OZNÁMENÍ ZMĚNY - NPŽP		číslo OZ: 6			
Zhotovitel:	<b>VODOSTAV OSTRAVA, spol. s r.o.,</b> Gorkého 3091/28, 702 00 Moravská Ostrava a Přívoz IČO: 46577319				
Investor:	<b>Město Frenštát pod Radhoštěm, nám.</b> Míru 1, 744 01 Frenštát pod Radhoštěm, IČ 00297852	Datum: 11.10.2021			
<b>Název akce: „Prodloužení vodovodního řadu ul. Střelniční, Frenštát pod Radhoštěm k.ú. Frenštát pod Radhoštěm“, reg. č. 1190400205</b>					
Způsob odeslání / předání datum:		poštou <input type="checkbox"/>	e-mailem <input checked="" type="checkbox"/>	faxem <input type="checkbox"/>	osobně <input type="checkbox"/>
Odkazy na specifikaci:	ANO				
na výkresy:					
na rozpočtové podklady:					
na jinou část smlouvy:					
<b>Předmět změny:</b>					
<i>Vyčíslení vícenákladů na provedení prací spojených s pokládkou asfaltobetonové směsi</i>					
<b>Popis a zdůvodnění změny:</b>					
Jedná se o vícenáklady způsobené poškozením a defekty asfaltobetonového povrchu na dotčené části silnice.

<b>ZMĚNOVÝ LIST</b>		číslo ZL: 6
Zhotovitel:	<b>VODOSTAV OSTRAVA, spol. s r.o.,</b> Gorkého 3091/28, 702 00 Moravská Ostrava a Přívoz IČO: 46577319	
Změnový list vystavil:	<b>Město Frenštát pod Radhoštěm, nám. Míru 1, 744 01 Fren

SO-03  
 VODOVODNÝ ŘAD A-1-1  
 PŘI STÁVAJÍCÍM STANDEARDU TT-PE  
 - dl. 248 m

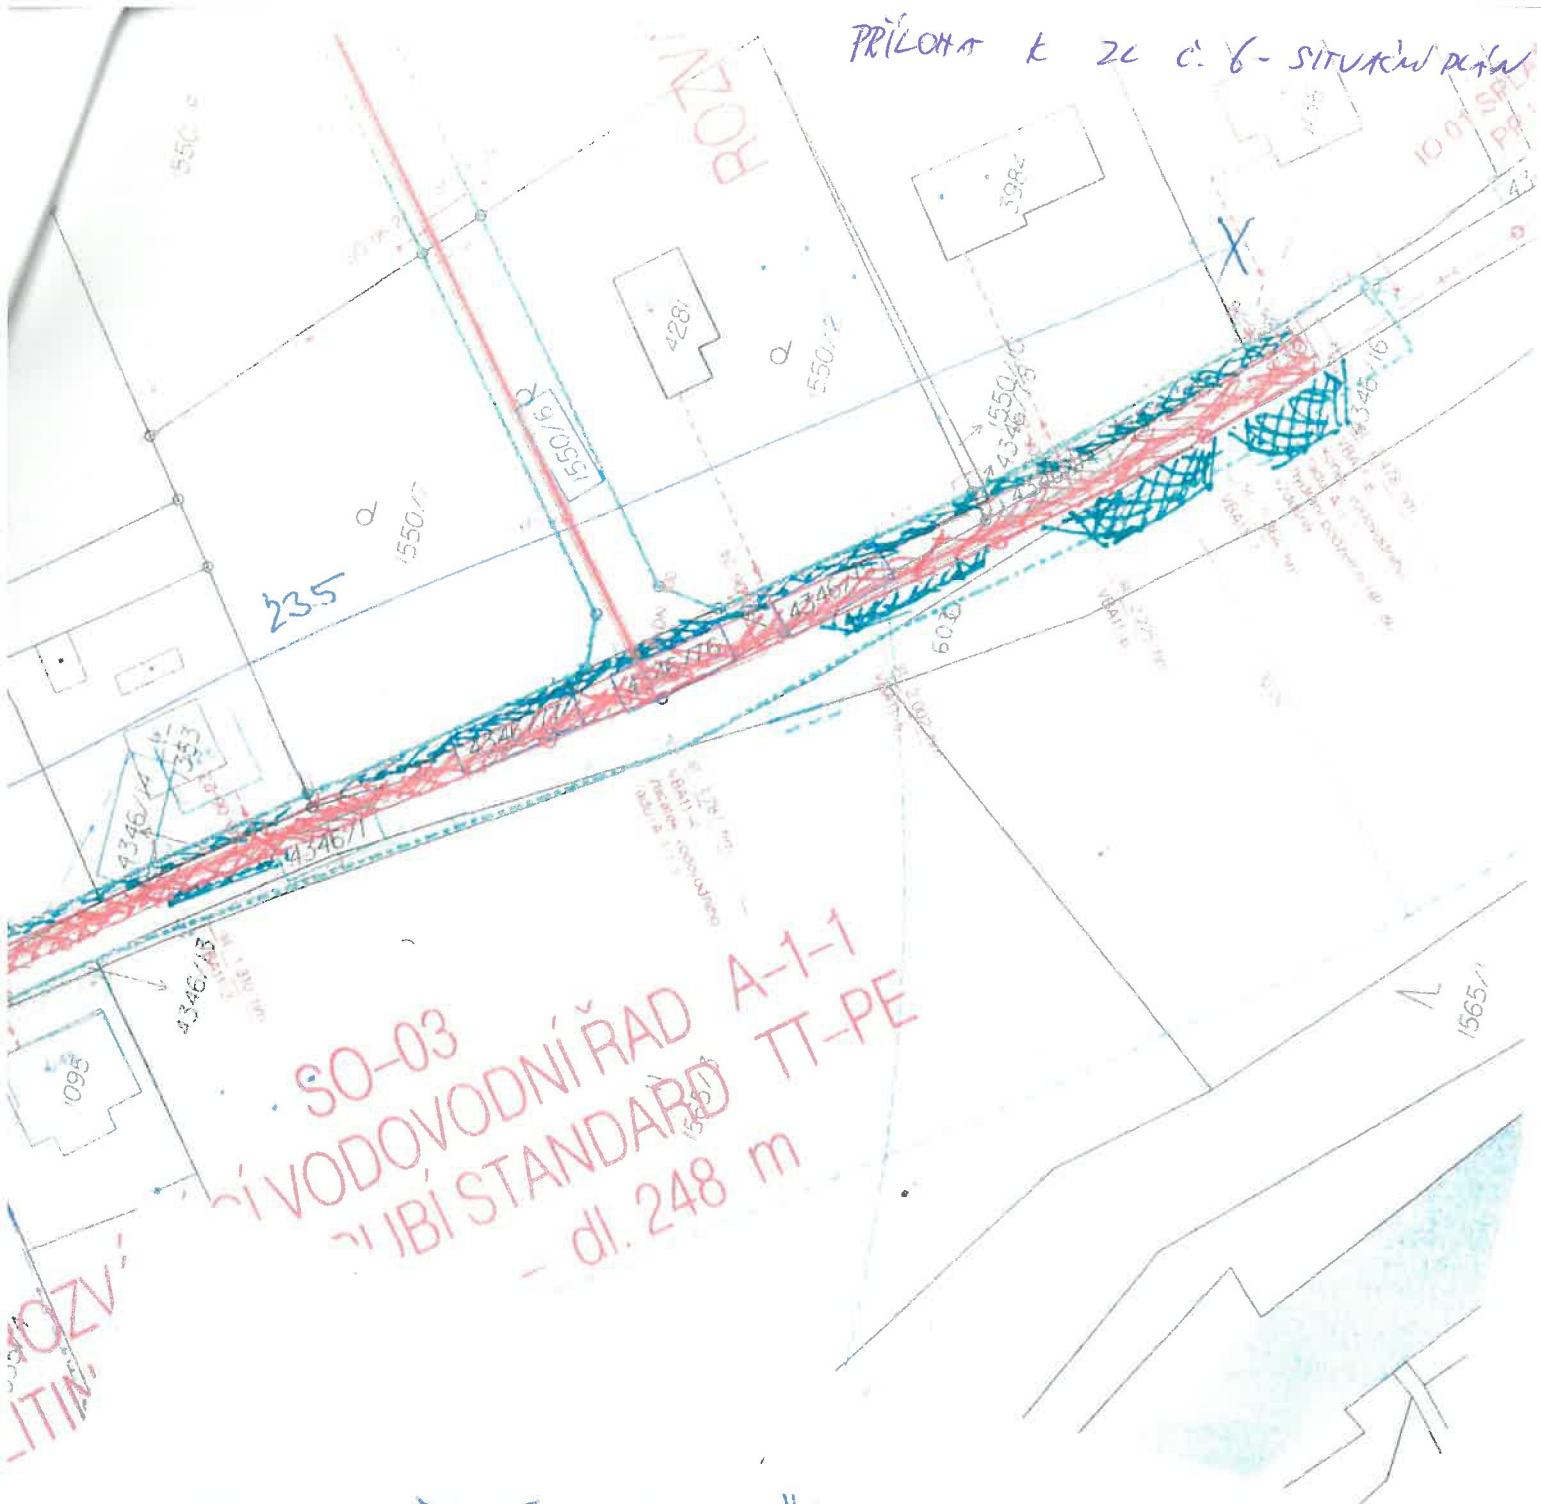
Po výkopových pracích spojených s pokládkou vodovodního řádu „SO-03 ROZVÁDĚCÍ VODOVODNÍ ŘAD A-1-1“, je dle výkazu výměr, navržena sanace asfaltové plochy komunikace v pruhu (šířka výkopu 1,0m + zazubení 0,50 m na každou stranu výkopu), tj. 2,0 metry, - šířka rýhy výkopu včetně tzv. zazubení.					
Při zadávání rozsahu prací „pokladačské“ firmě bylo při zaměřování objemu prací zjištěno, že na mnoha místech není jak napojit nově pokládaný koberec na stávající povrch silnice, a to díky řadě nezmapovaným defektům a poškozením povrchu místní silnice.					
Byla vybrána technicky i ekonomicky minimalistická varianta nutných oprav pro řádné zajištění sjízdnosti a údržby komunikace.					
Proto byla za účasti investora provedena pochůzka na místě, kde byl odsouhlasen efektivní rozsah nezbytných prací pro zajištění budoucí provozuschopnosti a zejména bezpečnosti dopravního provozu na pozemní komunikaci, jež se promítl do položek rozpočtu výkazu výměr, jak je uvedeno v tabulce. Jedná se o technicky i ekonomicky nejvýhodnější variantu řešení.

-  - PROVEDENÍ OPRAV ABS
-  - ROZSAH VUTNYCH VCP

Uvedené práce jsou potřebné, avšak v rámci poskytnuté dotace jako náklad neuznatelné. Nemáme námitek k jejich provedení.

AD souhlasí s navrženou změnou.
